BARRIERE METALLICHE STRADALI INERENTI MANUFATTI ESISTENTI

Via Nanni e Via Bonora

INTERFERENZE

A.1.3

Particolare Numero 10216

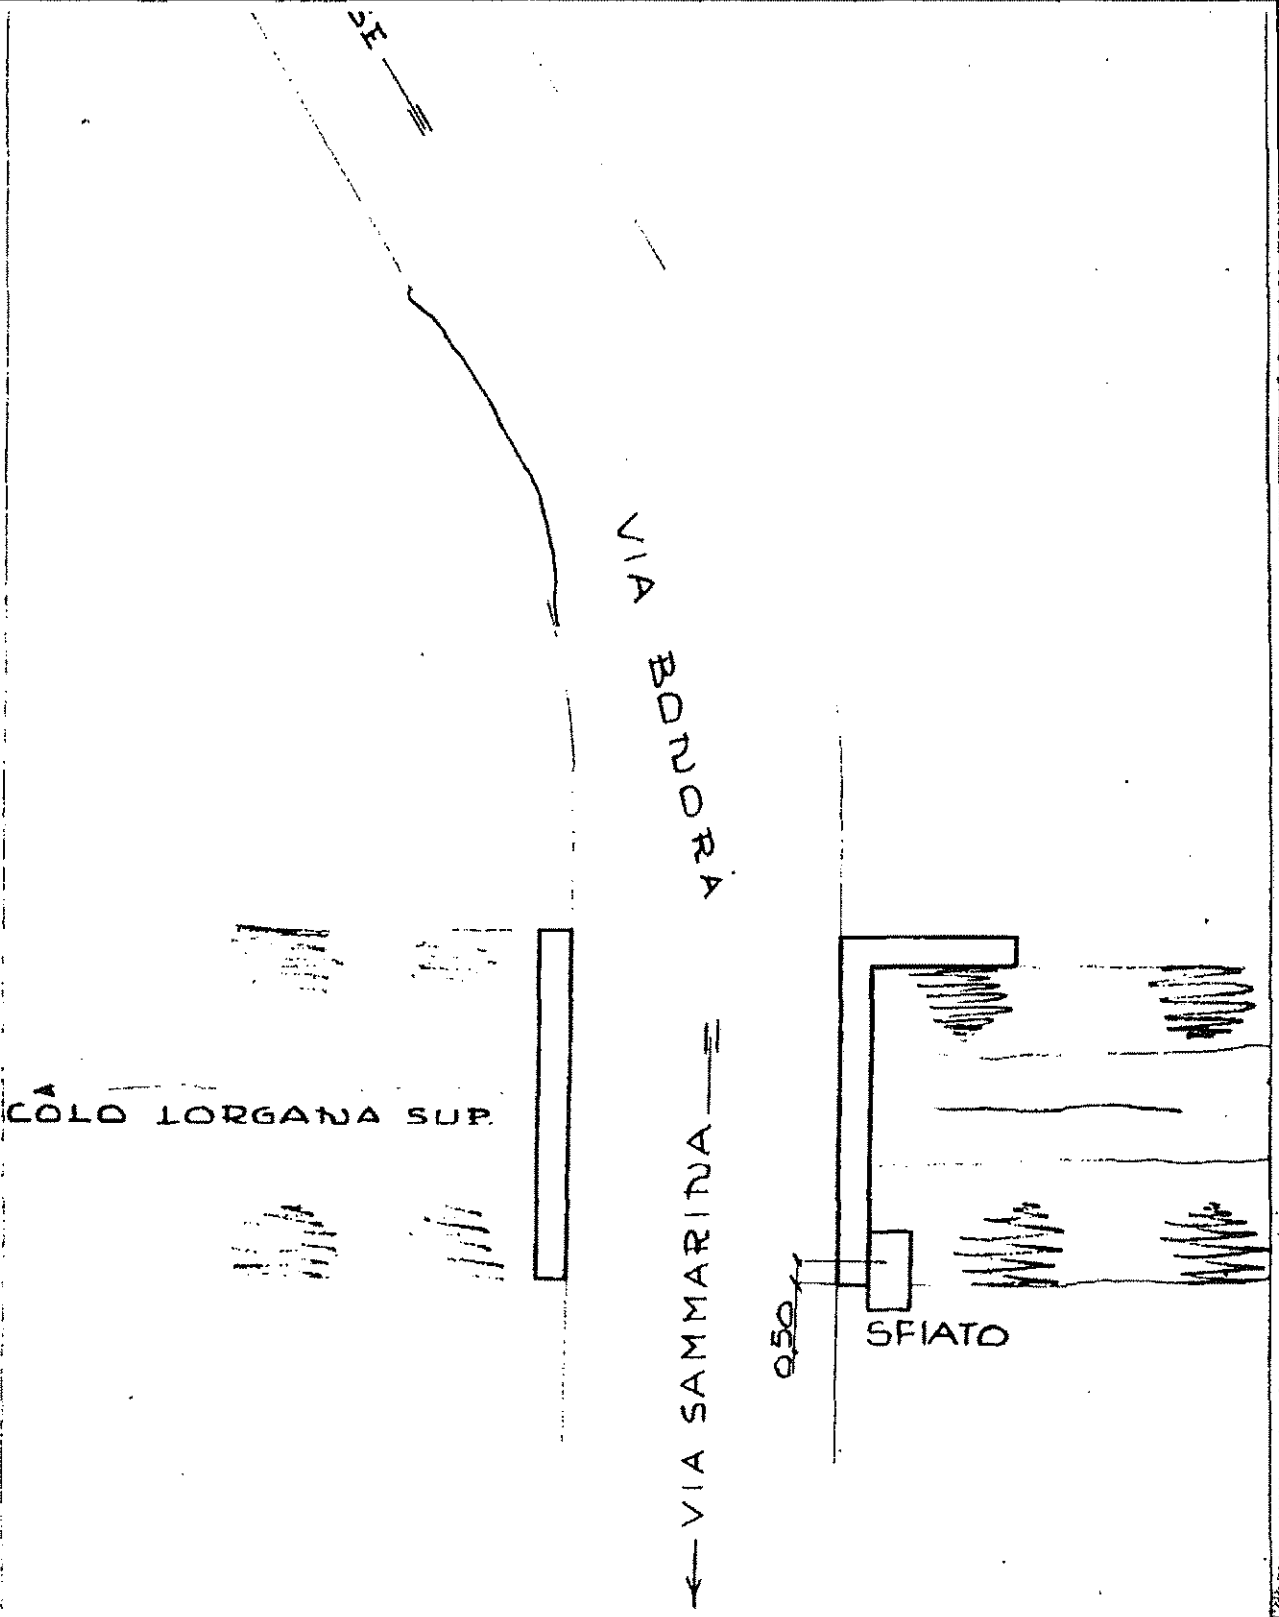
Buona sera,
 allego copia dell'estratto cartografico dei tre punti riferiti alla planimetria da voi allegata con tre sottoparticolari.
 Sull'estratto 1, via Bonora, sono presenti due reti acquedotto una in acciaio ed una in cemento (sottoparticolari 10216 e 58625)
 Nell'estratto 2, via Nanni, non sono presenti reti di nostra competenza.
 Nell'estratto 3, via Stradellaccio, è presente la tubazione acqua di adduzione che alimenta tutta la bassa bolognese in acciaio con dia

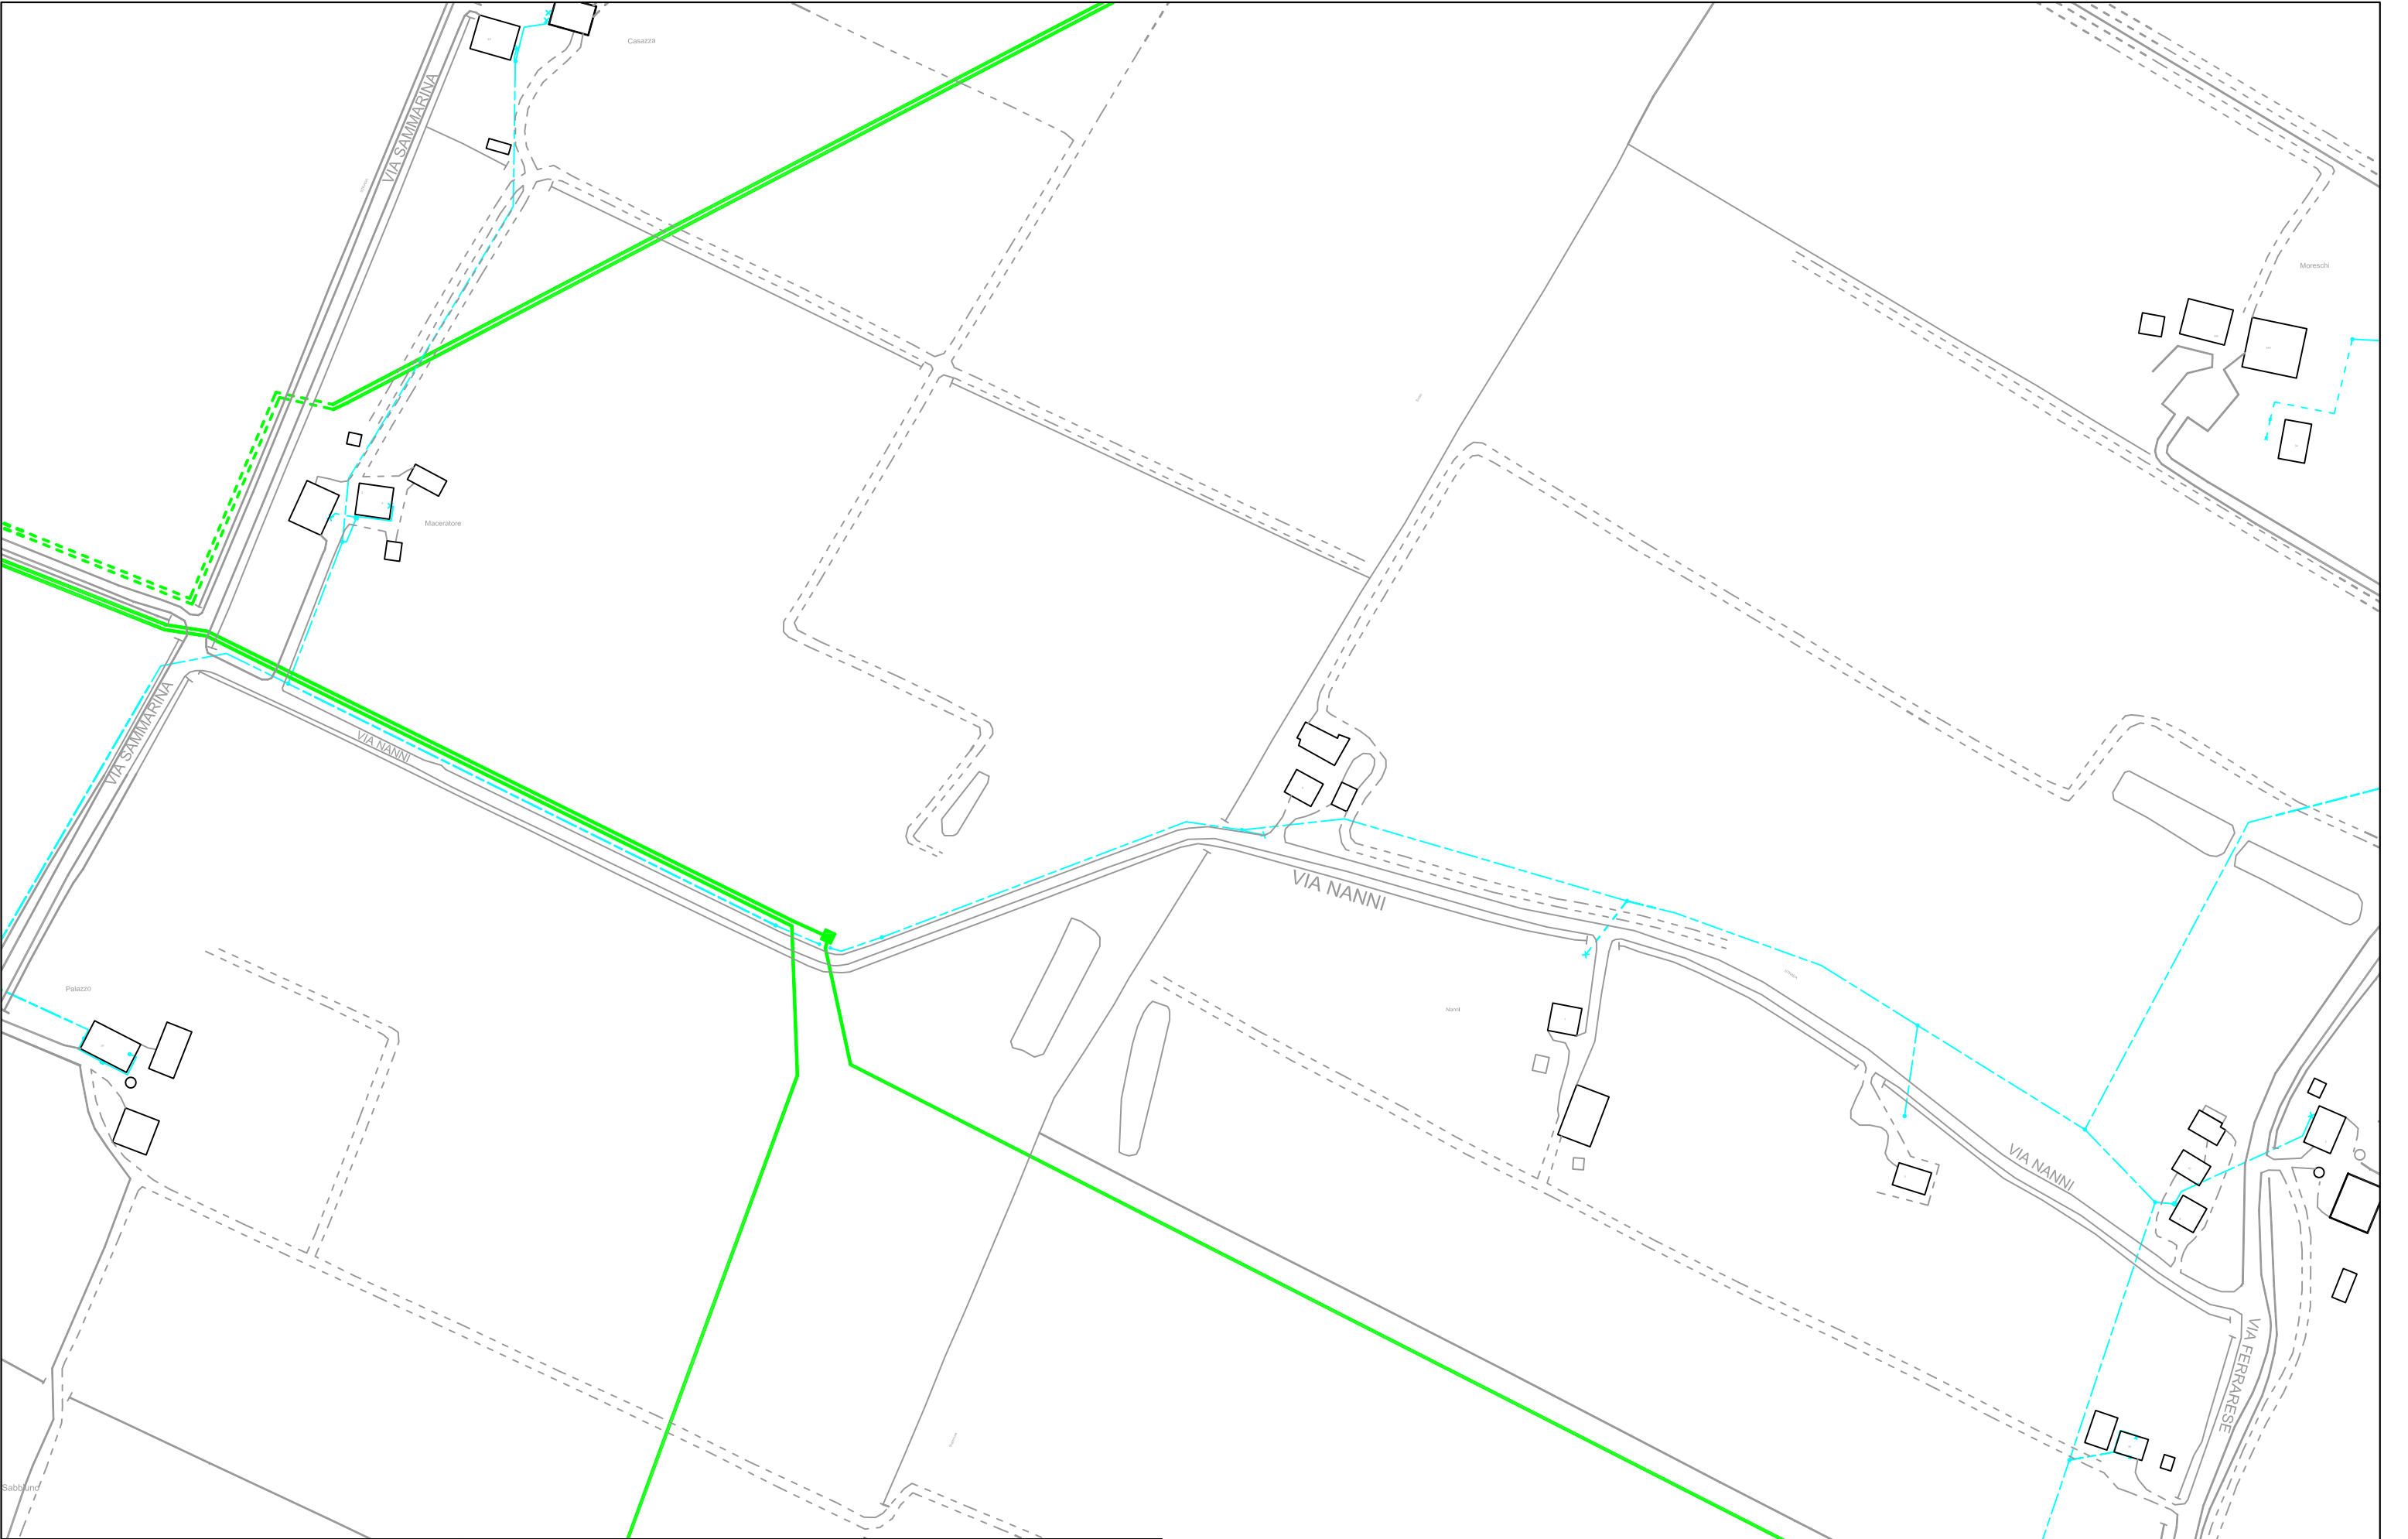
- In via Nanni non sono presenti impianti in gestione a codesta Società;
- in via Bonora, le condotte idriche presenti non risultano interferenti con l'opera di progetto, ma in considerazione che l'intervento sarà comunque realizzato in prossimità di esse, l'impresa esecutrice dei lavori dovrà adottare tutti gli accorgimenti necessari al fine di evitare danneggiamenti e/o rotture delle tubazioni in esercizio; eventuali interventi che si renderanno necessari per ripristinare il corretto funzionamento delle condotte saranno posti a carico della impresa esecutrice.
